Begutachtung Mängel Fenstereinbau

Bürogebäude

Einbau von Kunststofffenstern in ein Bestandsgebäude

Aufgestellt am 12.11.2012

1. Glasleisten Flügel wie VEKA-Profil vorhanden im Wintergarten, Wunsch einheitliche Ansicht, abschließbare Griffoliven

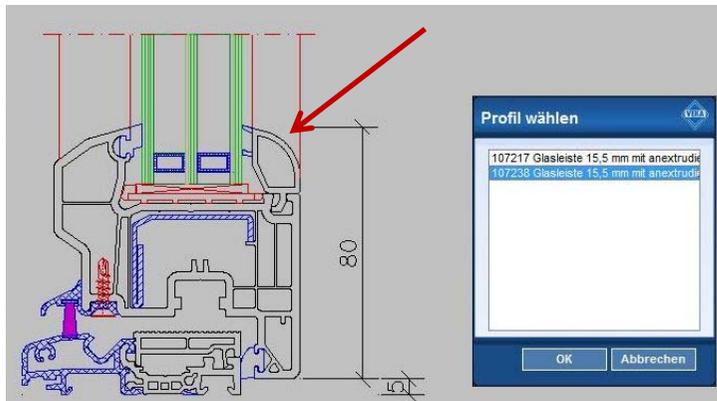
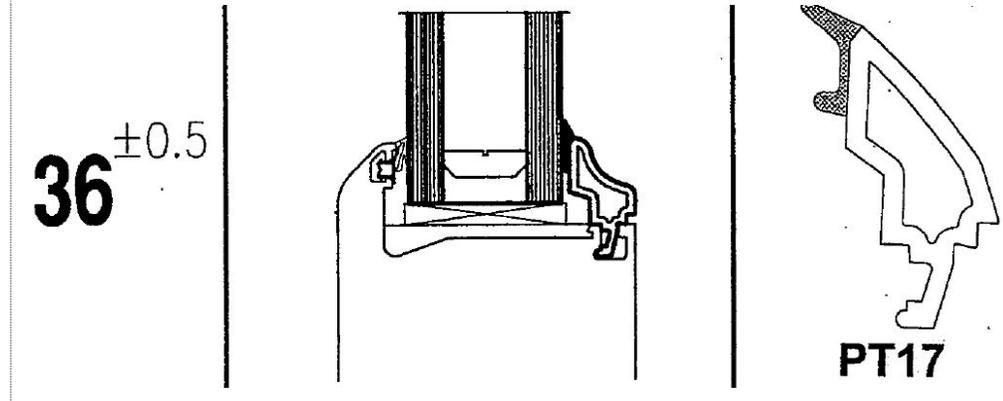
Vorschlag Uhlig: Glasleiste PT 17 (Änderung in $U_g = 0,7 \text{ W/m}^2\text{K}??$)

Die Rundung der Glasleisten ist abhängig von der Breite des Rahmens und der Glasbreite bei 3-fach-Verglasung. Die Breite des Isolierglases kann durch die Art der Füllung beeinflusst werden. Folgende Möglichkeiten stehen für „Thermoplus III S3“ zur Verfügung:

Es erfolgte zur Realisierung der Glasbreite für eine „Rundleiste“ eine Erhöhung des U_g - Wertes von 0,6 auf 0,7 $\text{W/m}^2\text{K}$. Eine Beratung zur möglichen Verwendung von Krypton und somit Vermeidung der Verschlechterung des U_g -Wertes erfolgte nicht.

2.1. Fenster Erker Südseite

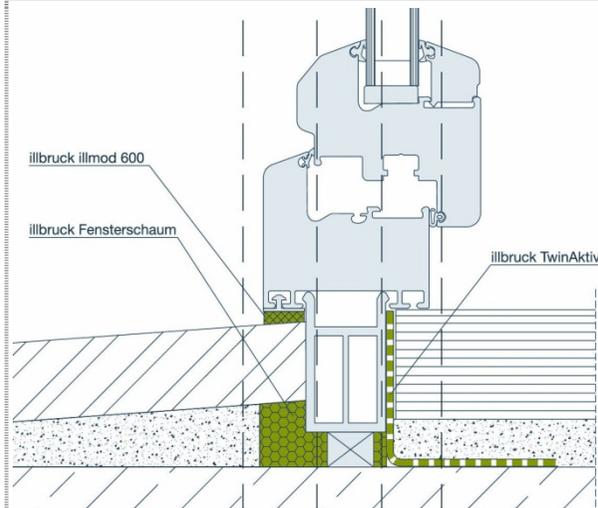
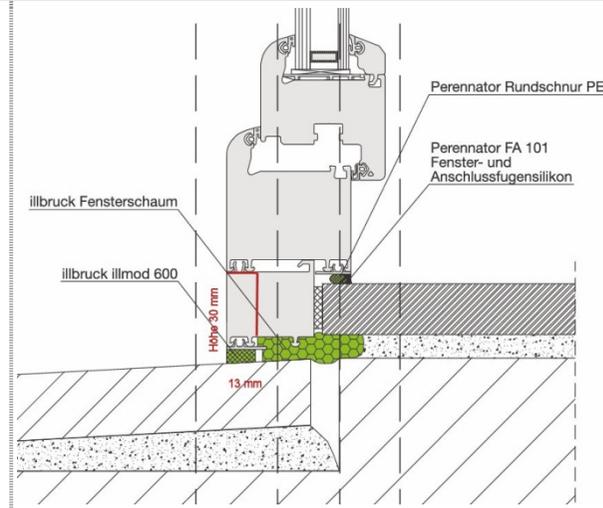
Fensterbankanschlussprofil schließt hinter Klinkerfensterbank an

Fensterbankanschlussprofil 30 mm hoch und 13 mm steht auf Klinkerfensterbank auf (siehe rote Markierung) – **Wärmebrücke! Müsste min. so breit sein wie grau hinterlegt in obiger Abbildung links.**

Bestand Bild 1-2: Ausklinkung der Fensterbank rechts für die Rollladenführungsschiene, Ausklinkung horizontal: Fenster Bestand stand auf der Oberseite Rollschicht auf, Fensterbank von innen darunter geschoben
 Neue Ausführung Bild 3: Spalt zwischen Fensterbank und Fenster –hier ist für 5 Klinker in jedem Fall eine Erneuerung erforderlich

2.2. Fenster Erker Westseite

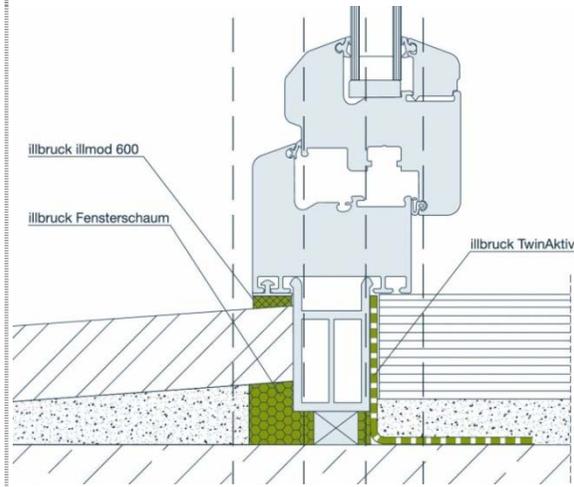
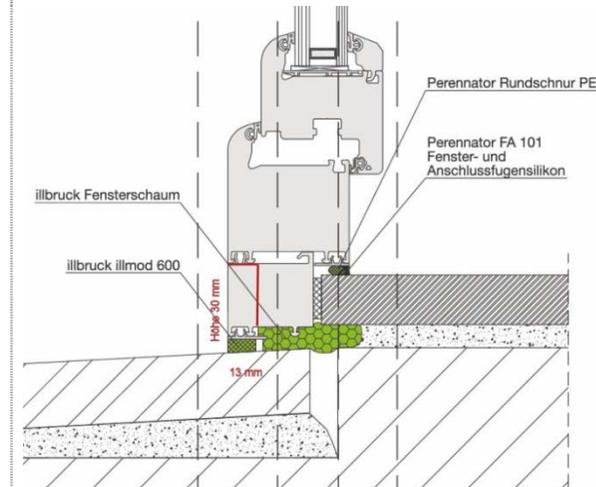
Fensterbankanschlussprofil schließt hinter Klinkerfensterbank an

Fensterbankanschlussprofil 30 mm hoch und 13 mm steht auf Klinkerfensterbank auf (siehe rote Markierung) – **Wärmebrücke!**
Müsste min. so breit sein wie grau hinterlegt in Abbildung links.

Bild 4: neues Fenster sitzt mit Unterkante Fensterbankanschlussprofil komplett auf Höhe der äußeren Fensterbank, die Fensterbank endet ca. an Außenseite des Fenstbankanschlussprofils, die neue Rahmenbreite beträgt unten somit 12 cm! Vorhanden am benachbarten Fenster ist eine Rahmenhöhe von 7,5 cm.

2.3. Fenster Erker Nordseite

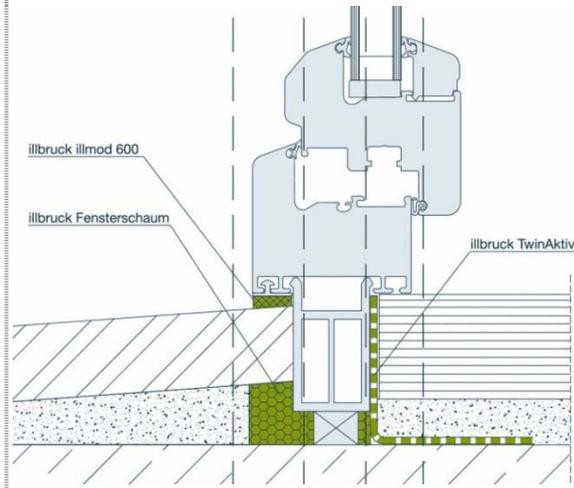
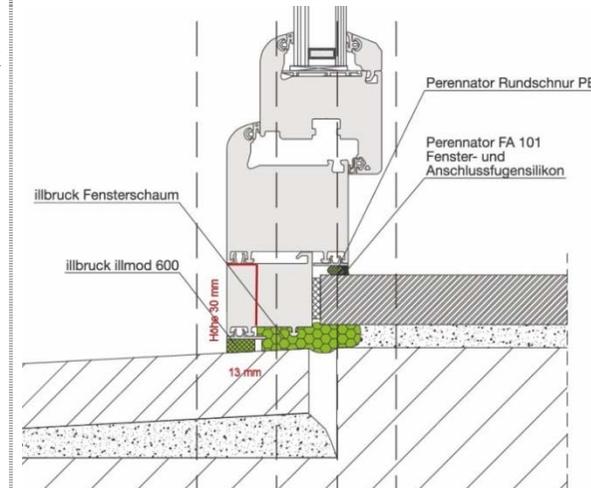
Fensterbankanschlussprofil schließt hinter Klinkerfensterbank an

Fensterbankanschlussprofil 30 mm hoch und 13 mm steht auf Klinkerfensterbank auf (siehe rote Markierung) – **Wärmebrücke!**
Müsste min. so breit sein wie grau hinterlegt in Abbildung links.

Bild 4: neues Fenster sitzt mit Unterkante Fensterbankanschlussprofil komplett auf Höhe der äußeren Fensterbank, die Fensterbank endet ca. an Außenseite des Fensterbankanschlussprofils, die neue Rahmenbreite beträgt unten somit 12 cm! Vorhanden am benachbarten Fenster ist eine Rahmenhöhe von 7,5 cm.

3.1. Fenster Erker Südseite

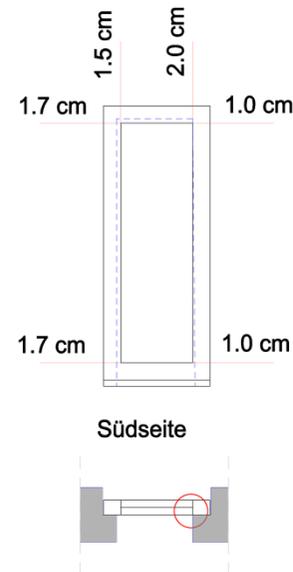
Zum Aufmaß vereinbart war außen umlaufend gleichmäßig sichtbar ein Blendrahmen von 2 cm Breite.

Der Rahmen ist auf der rechten, oberen Seite nur mit 1 cm sichtbar. Das Fenster wurde zu groß gefertigt und ist im inneren Anschlag nicht mehr verschiebbar. Der Fensteranschlag ist im Altbau nicht gleich, wäre im Aufmaß feststellbar gewesen.

3.2. Fenster Erker Westseite rechts

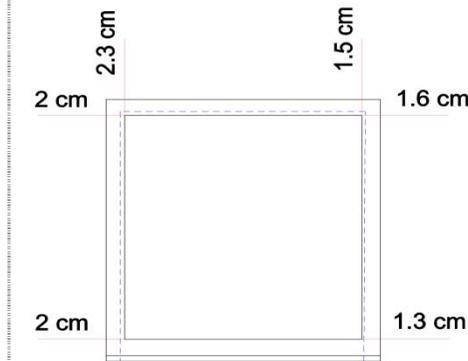
Zum Aufmaß vereinbart war außen umlaufend gleichmäßig sichtbar ein Blendrahmen von 2 cm Breite.

Das Fenster wurde zu groß gefertigt und ist im inneren Anschlag nicht mehr verschiebbar. Der Fensteranschlag ist im Altbau nicht gleich, wäre im Aufmaß feststellbar gewesen.

3.3. Fenster Erker Westseite links

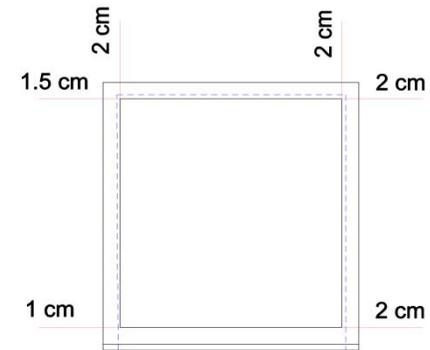
Zum Aufmaß vereinbart war außen umlaufend gleichmäßig sichtbar ein Blendrahmen von 2 cm Breite.

Das Fenster wurde zu groß gefertigt und ist im inneren Anschlag nicht mehr verschiebbar. Der Fensteranschlag ist im Altbau nicht gleich, wäre im Aufmaß feststellbar gewesen.

3.4. Fenster Erker Nordseite

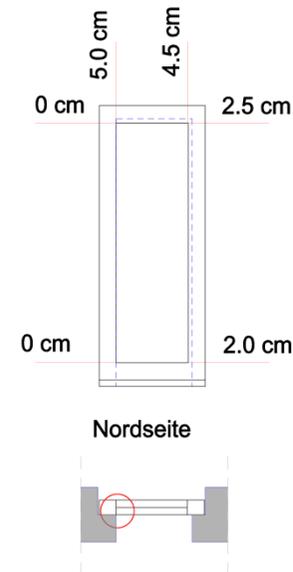
Zum Aufmaß vereinbart war außen umlaufend gleichmäßig sichtbar ein Blendrahmen von 2 cm Breite.

Der Rahmen ist auf der linken Seite nicht mehr sichtbar. Das Fenster wurde zu groß gefertigt und ist im inneren Anschlag nicht mehr verschiebbar. Der Fensteranschlag ist im Altbau nicht gleich, wäre im Aufmaß feststellbar gewesen.

5.1. Fenster Erker Nord-, West- und Südseite

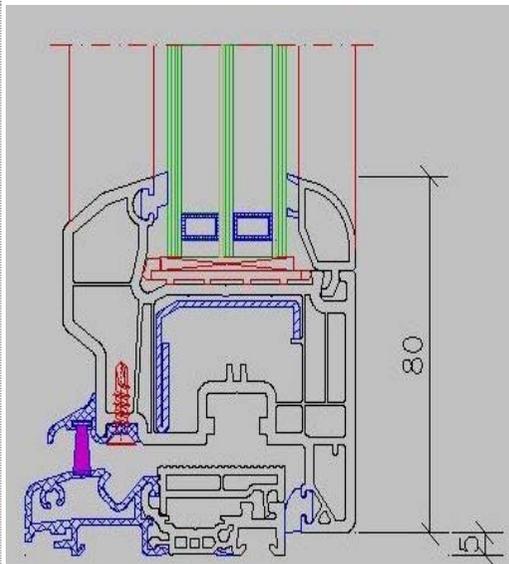
Sowohl im Obergeschoss als auch am benachbarten Fenster sind als Rollladen Minipanzer vorhanden. Es ist zu erwarten, dass der Fensterbauer dies erkennt und dementsprechend die Rollladenpanzer anpasst.

Nach Feinaufmaß zum Ortstermin wurden im Angebot/Auftrag wurden vom Fensterbauer Rollladenpanzer PVC-Maxi-Panzer Berlin Farbe hellgrau angegeben.

6.1. Fenster Gartenseite

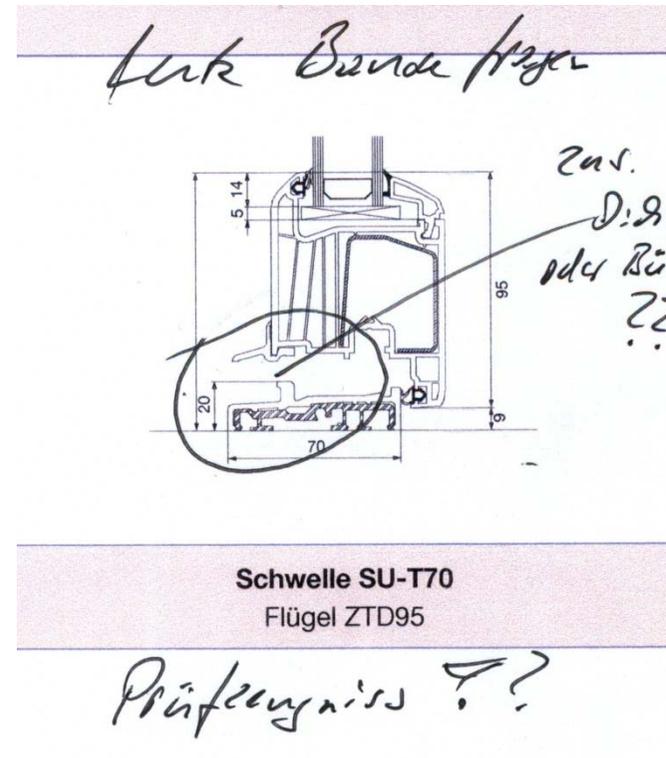
Zum Ortstermin des Ausmaßes wurde dem Fensterbauer die vorhandene Schwelle im Wintergarten als Muster für die gewünschte Ausführungsart gezeigt. Sie entspricht folgendem Konstruktionsprinzip:

Geliefert wurde zuerst ein normales Anschlagfenster. Die vereinbarte Schwellenkonstruktion wurde als Ersatzlieferung gefordert. Danach wurde eine Konstruktion geliefert, für die der Fensterbauer kein Prüfzeugnis als Schwellenkonstruktion vorlegen konnte. Das schadensfreie Betreten/Überrollen der Schwelle wurde angezweifelt. Die Ersatzlieferung des Fensters wurde entgegen der Vereinbarung mit Blendrahmenverbreiterung statt Bodeneinstandsprofil geliefert.

Systemzeichnung Anschluss außen Bodeneinstandsprofil - Bausoll

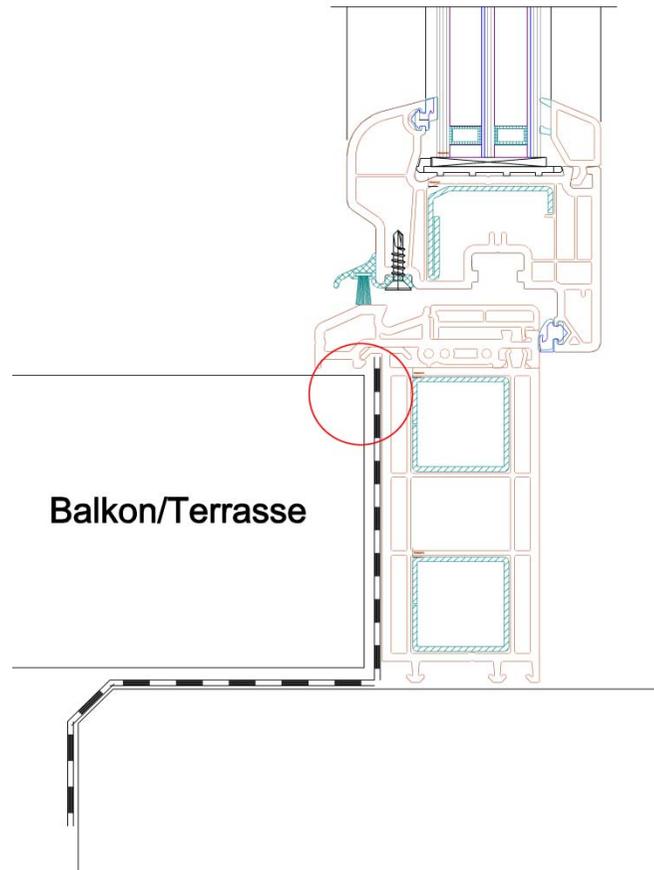
Die Balkon- oder Terrassenkonstruktion wird unter das Schwellenprofil geschoben, die Abdichtung ist geschützt (Linie schwarz-weiß).

Systemzeichnung Anschluss außen Blendrahmenverbreiterung – wurde geliefert

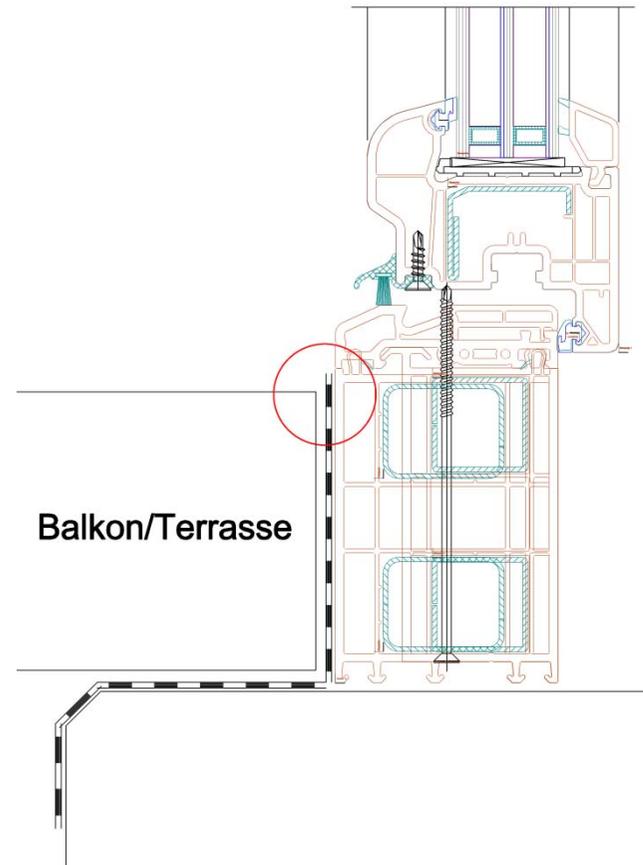
Der Abdichtungsanschluss endet oben ungeschützt.
